PROGETTO PER LA REALIZZAZIONE DI UN IMPIANTO DI CONVERSIONE ENERGETICA AVANZATA DA FANGHI DI DEPURAZIONE

presso il depuratore Basso Tenna nel Comune di Fermo

Risposta ad osservazioni da CdS del 03/12/2015

Figura 1 Identificazione delle aree di scavo e deposito del materiale

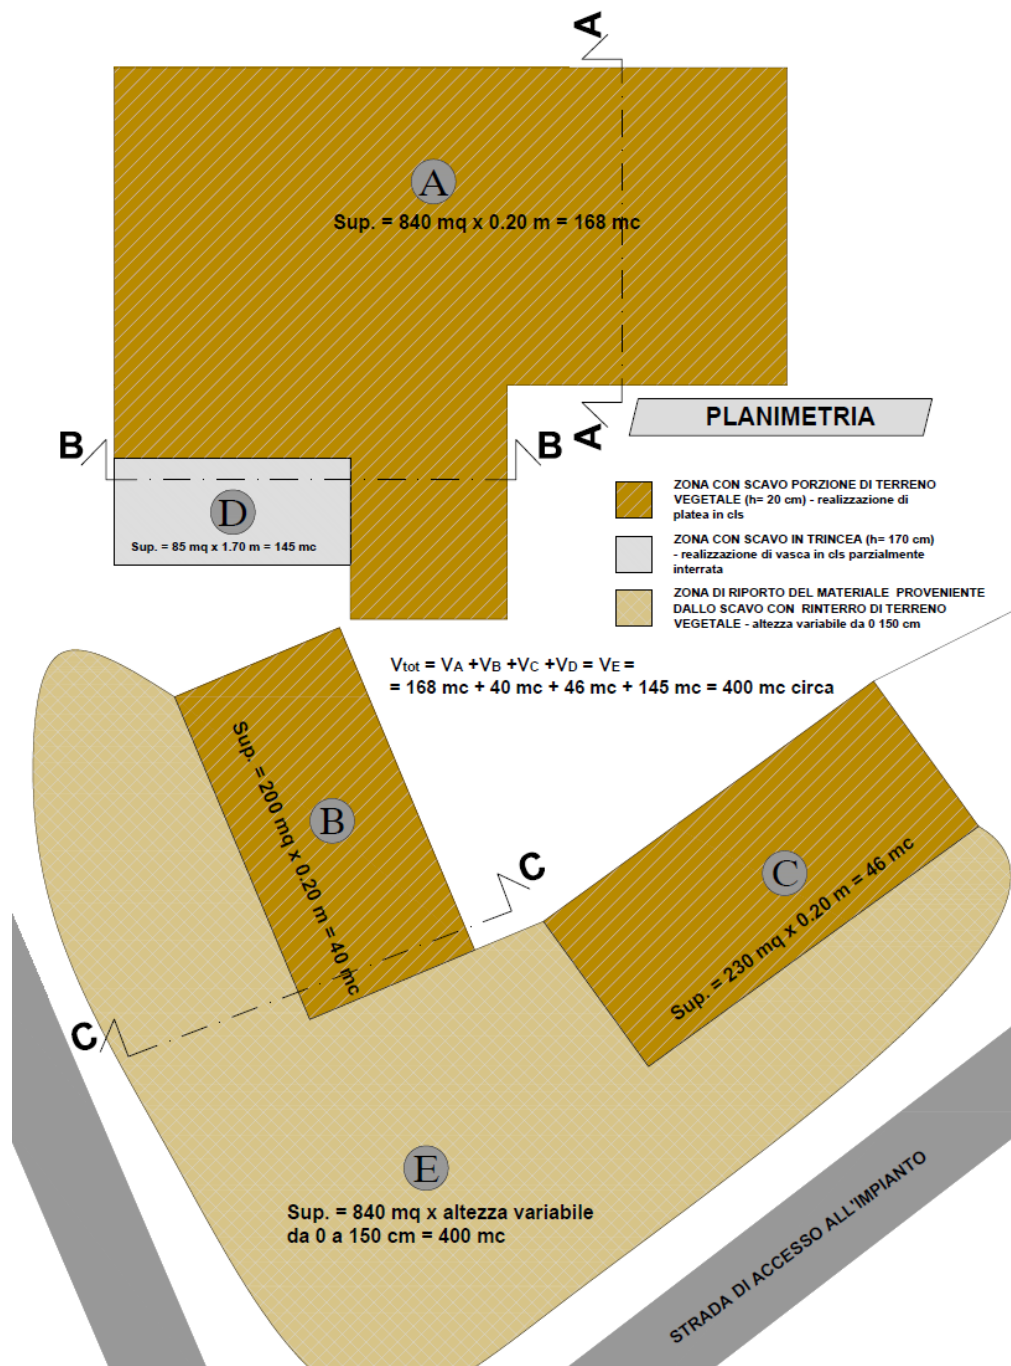
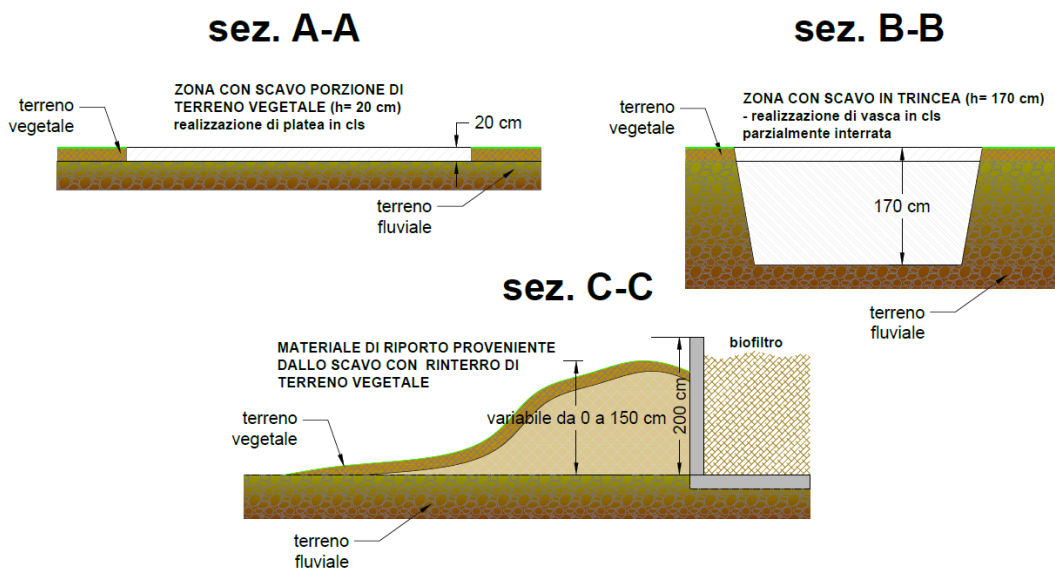
- *La soprintendenza Archeologica delle Marche, con nota prot. N. 9620 del 26/11/2015 (trasmessa dal Segretariato regionale del Ministero dei beni e delle attività culturali e del turismo per le Marche con nota prot. N. 4910 del 2/2/2015), pur comunicando che non sussistono per l'area in questione procedimenti di tutela ovvero procedure di accertamento della sussistenza di beni archeologici in itinere, ritiene opportuno che vengano predisposti elaborati progettuali integrativi che rendano espliciti ed evidenti posizione e dimensioni di tutte le attività di scavo e movimento terra previsti, onde permettere l'eventuale realizzazione di saggi preventivi o controlli archeologici in corso d'opera;*

Durante le fasi di cantiere si è deciso di riutilizzare il materiale di origine alluvionale e il terreno vegetale proveniente dalle aree di scavo e destinarlo alla realizzazione delle aiuole a dossi (terrapieni) per mascherare le vasche per il biofiltro. I volumi estratti per la realizzazione delle platee in cls e vasca di deposito saranno spostati nell'area limitrofa che dista dai 20 ai 70 m.

Nelle figure di seguito si evidenzia quali sono le aree interessate sia per lo scavo che per il deposito del materiale e la successiva realizzazione di terrapieni. La planimetria con movimentazione del terreno è riportata all'allegato 1 tavola OC02.

Figura 3 Grafico relativo ai costi e ricavi annui dell'impianto

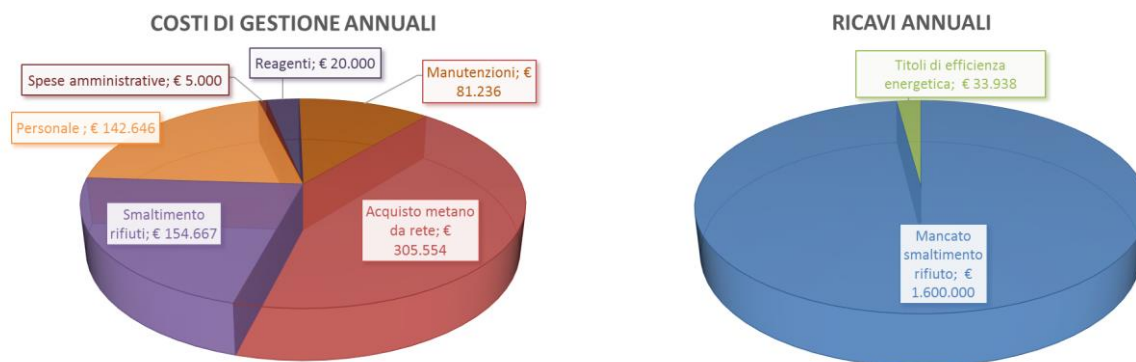
- *Dimensioni del progetto. Approfondire in termini di analisi dei costi e dei benefici e verificare se esiste o meno impatto significativo rispetto al vigente piano d'Ambito, in termini di fattibilità economica dell'intervento;*

L'investimento iniziale per la realizzazione dell'impianto è pari a 4.300.000 €, i costi di gestione previsti sono di circa 709.000 €/anno con un totale ricavi dati dal mancato smaltimento di 16.000 ton/anno di fanghi e dall'acquisizione dei Titoli di Efficienza Energetica pari a 1.634.000 €/anno.

Il rientro dell'investimento è pari a 4,6 anni.

Si riportano nei seguenti grafici le singole voci relative ai costi di gestione e ai ricavi. Al fine della redazione dei business plan si sono considerati i seguenti valori.

Figura 6 Localizzazione impianti di depurazione CIIP

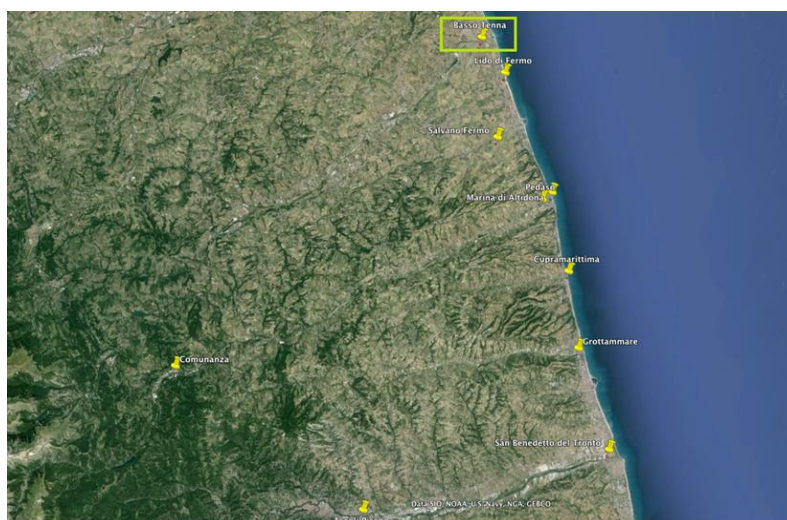
- *Si ritengono non esaustive le valutazioni sull'incremento del flusso veicolare che si determinerà con l'entrata a regime dell'impianto considerando che l'unica via di accesso all'impianto è la S.P. San Marco Paludi già fortemente trafficata per la presenza di zone produttive e residenziali, con il rischio di aumentare i livelli di inquinamento dovuti al traffico stradale ed il fattore di rischio stradale a causa del traffico pesante;*

I punti di prelievo dei fanghi sono quasi tutti in prossimità della costa (punti segnalati in giallo sulla mappa sottostante); pertanto verrà utilizzata principalmente la S.S. Adriatica e l'autostrada A14 per percorrere maggiori distanze.

Pertanto il transito dei n.5 mezzi pesanti a servizio dell'impianto non aggrava il fattore di rischio stradale. In aggiunta il PRG del comune di Fermo prevede la realizzazione di nuove strade e di varianti alle strade già esistenti, al fine di migliorare lo scorrimento del traffico. Rientrano tra queste proposte la riorganizzazione e il prolungamento della viabilità nord.

Figura 7 Rendering dell'impianto, viste rispettivamente da sud, sud-ovest, nord-ovest, nord-est

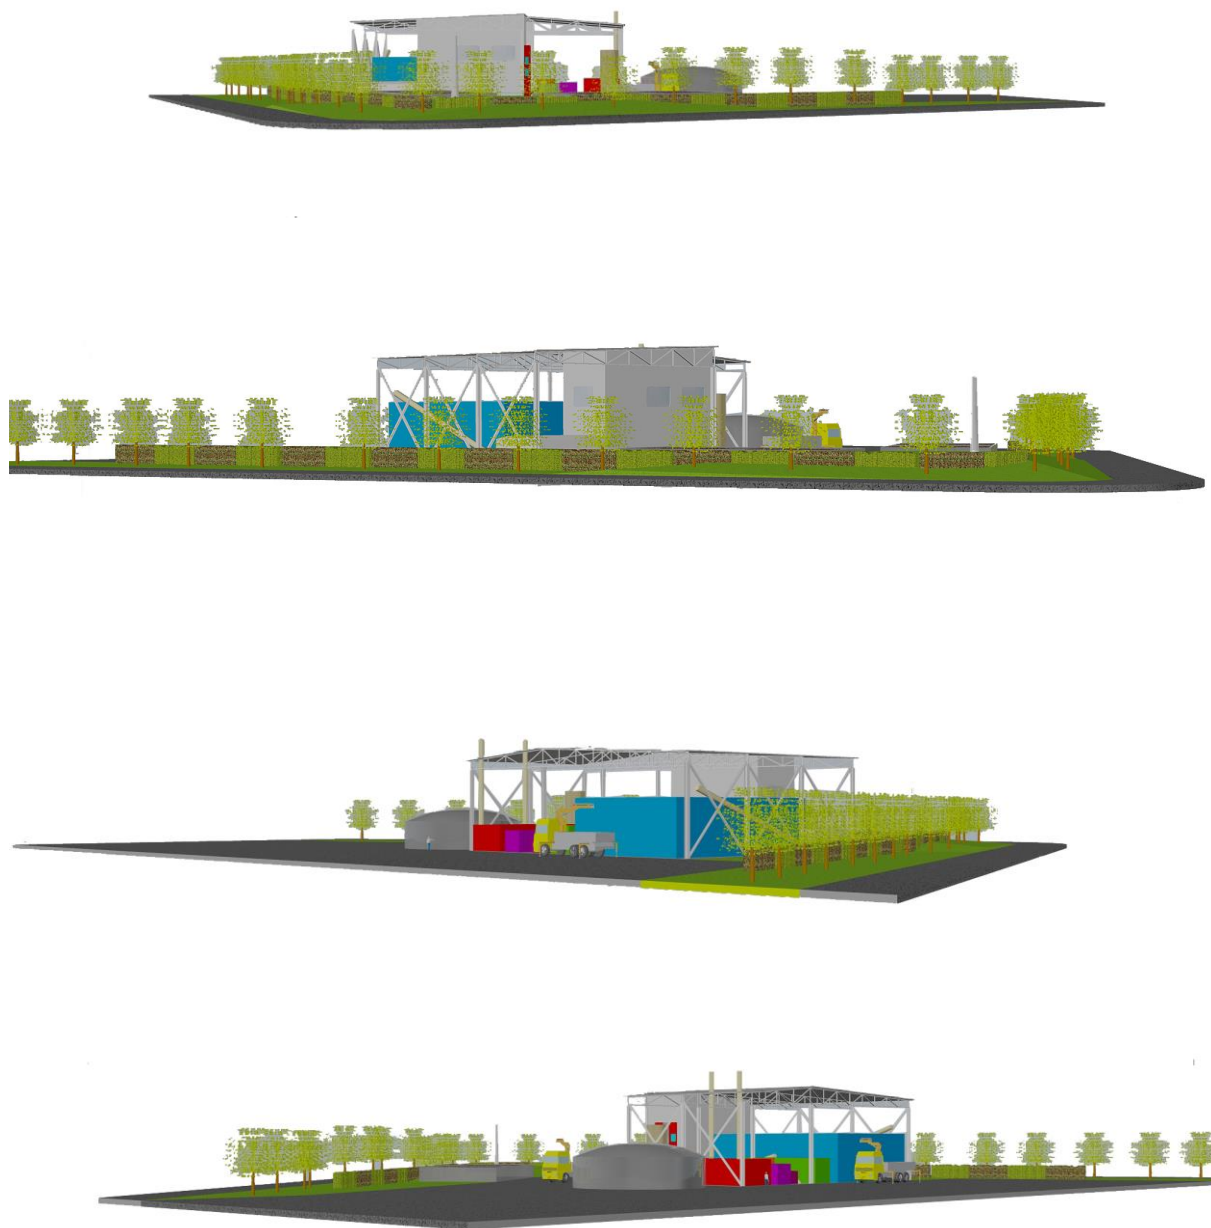
- *Nel progetto non si rileva la descrizione di forme di mitigazione dovuti agli impatti come quelli in parte sopra evidenziati (la cui realizzazione potrebbe essere finanziata con gli utili d'impresa derivati derivanti dal risparmio ottenuto adottando il previsto sistema di trattamento);*

Si provvederà alla realizzazione di forme di mitigazione degli impatti mediante opere di rimboschimento e quinte arboree sul sito.

Per il sito in questione si prevede di inserire una barriera vegetale ai margini dell'area di intervento costituita da siepi lungo l'intero perimetro e da piante ad alto fusto ad intervalli regolari. Si riporta nella seguente figura le viste rendering dell'impianto.
